# INFO TECNICA

## Modifica del software dei radiocomandi bi-linked

**Nelle immagini vedete** come riconoscere i radiocomandi con il nuovo software senza blocco della tastiera:

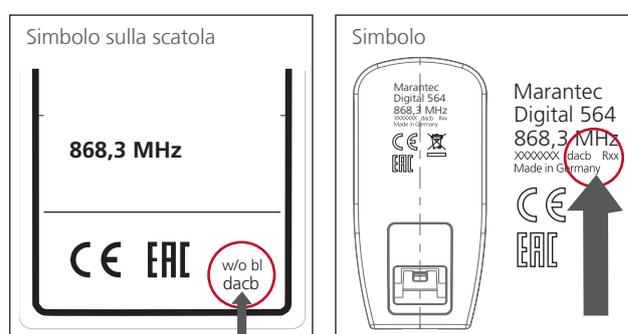
**Viene eliminato il blocco della tastiera:** i radiocomandi che verranno prodotti a partire dal 01.07.2018 avranno una nuova versione di software, senza la funzione del blocco della tastiera. Questa funzione resterà solo nel radiocomando-design Digital 633.

**Dal 01.07.2018** tutti i radiocomandi bi-linked ad eccezione del Digital 633 vengono prodotti con una nuova versione di software. La funzione del blocco della tastiera viene eliminata. I nuovi radiocomandi verranno venduti una volta esaurita la precedente versione.

w/o bl = without button lock (senza blocco tastiera)      dacb = Datums-Code „8217“ = (dalla settimana 27/2018)

dacb = Datums-Code „8217“ = (dalla settimana 27/2018)      Rxx = Versione software „R20“
